Č. j.: SMO/176142/16/VZKÚ/Růž

Veřejná zakázka „Tramvajové mosty ul. Plzeňská“, č. VZ 630056
- Dodatečné informace č. 8 k zadávacím podmínkám

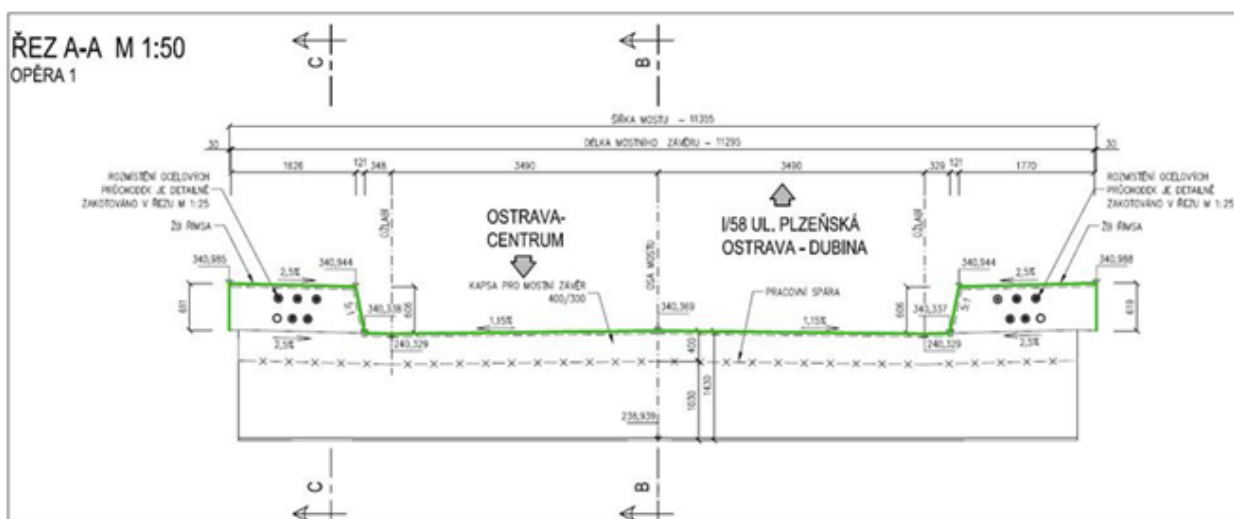
Objekt SO 201 – položka č. 149 „Dilatační mostní závěr – posun do 100 mm“
 Nesoulad délky DMZ mezi soupisem prací a výkresovou dokumentací (SO201_55_Podklad pro mostní závěr - opěra 1; SO201_56_Podklad pro mostní závěr - opěra 4). Skutečná délka DMZ dle výkresové dokumentace je $2 \times 11,30 = 22,60$ m. Prosím o opravu soupisu prací.

Objekt SO 202 – položka č. 160 „Dilatační mostní závěr – posun do 100 mm“
 Nesoulad délky DMZ mezi soupisem prací a výkresovou dokumentací (SO202_55_PODKLAD PRO MOSTNÍ ZÁVĚR-OP1; SO202_56_PODKLAD PRO MOSTNÍ ZÁVĚR-OP4). Skutečná délka DMZ dle výkresové dokumentace je $9,76+9,31 = 19,07$ m. Prosím o opravu soupisu prací.

Délka mostních závěrů je správná. Délka se nestanovuje podle půdorysného průmětu mostu, ale podle délky F profilu, který je zalomen na svislou část římsy, a pokud by se bral půdorysný průmět, nebyla by svislá část zohledněna viz. příložený obrázek.
